Bescheid

über die Änderung und Ergänzung der allgemeinen bauaufsichtlichen Zulassung vom 27. August 2014

Z-33.41-68

Wärmedämm-Verbundsystem mit angeklebten EPS-Platten "ALLFAtherm classic.min"

Anlage 7

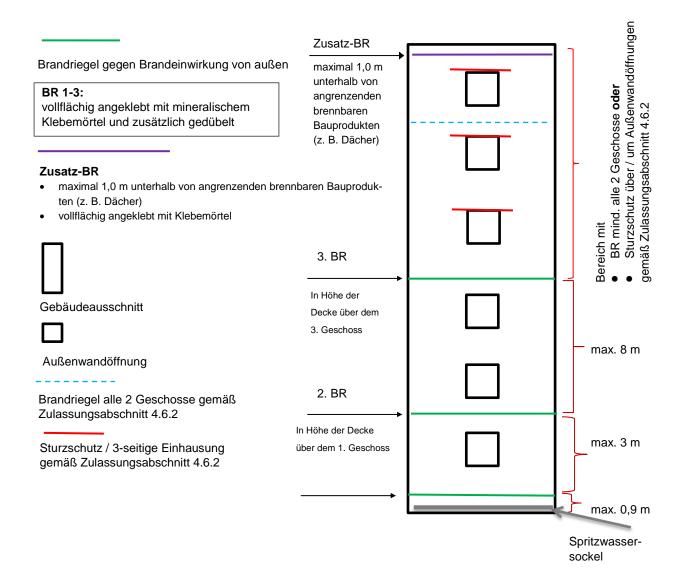
Für schwerentflammbare WDVS mit bis zu 300 mm dicken EPS-Platten müssen zusätzlich zu den in Abschnitt 4.6.2 enthaltenen Bestimmungen folgende konstruktiven Maßnahmen gegen eine Brandeinwirkung von außen ausgeführt werden (siehe Anlage 7):

- 1. ein Brandriegel an der Unterkante des WDVS bzw. maximal 90 cm über Geländeoberkante oder genutzten angrenzenden horizontalen Gebäudeteilen (z. B. Parkdächer u. a.)

- ein Brandriegel in Höhe der Decke des 1. Geschosses über Geländeoberkante oder angrenzenden horizontalen Gebäudeteilen nach Nr. 1, jedoch zu dem darunter angeordneten Brandriegel mit einem Achsabstand von nicht mehr als 3 m. Bei größeren Abständen sind zusätzliche Brandriegel einzubauen.

- 3. ein Brandriegel in Höhe der Decke des 3. Geschosses über Geländeoberkante oder angrenzender horizontaler Gebäudeteile nach Nr. 1, jedoch zu dem darunter angeordneten Brandriegel mit einem Achsabstand von nicht mehr als 8 m. Bei größeren Abständen sind zusätzliche Brandriegel einzubauen.

- 4. weitere Brandriegel an Übergängen der Außenwand zu horizontalen Flächen (z. B. Durchgänge, -fahrten, Arkaden), soweit diese in dem durch einen Brand von außen beanspruchten Bereich des 1. bis 3. Geschosses liegen.

Die Brandriegel müssen folgende Anforderungen erfüllen:

- Höhe > 200 mm
- nichtbrennbare Mineralwolle-Lamellenstreifen, Baustoffklasse A1 oder A2 nach DIN 4102-1 bzw. Klassen A1 oder A2 s1,d0 nach DIN EN 13501-1, nicht glimmend, aus Steinfasern mit einem Schmelzpunkt von mindestens 1000 °C geprüft nach DIN 4102-17, mit einer Rohdichte zwischen 60 und 100 kg/m³

- mit mineralischem Klebemörtel (Bindemittel: Kalk und/oder Zement) vollflächig angeklebt
- zusätzlich mit WDVS-Dübeln angedübelt (entweder durch den bewehrten Unterputz hindurch, oberflächenbündig unter dem bewehrten Unterputz oder im Mineralwolle-Lamellendämmstoff versenkt)

- konstruktive Verdübelung mit zugelassenen WDVS-Dübeln, bestehend aus Dübelteller und Hülse aus Kunststoff sowie Spreizelement aus Stahl, Durchmesser des Dübeltellers ≥ 60 mm, Rand- und Zwischenabstände der Dübel: mindestens 10 cm nach oben und unten, maximal 15 cm zu den seitlichen Rändern eines Brandriegel-Streifenelements sowie maximal 45 cm zum benachbarten Dübel
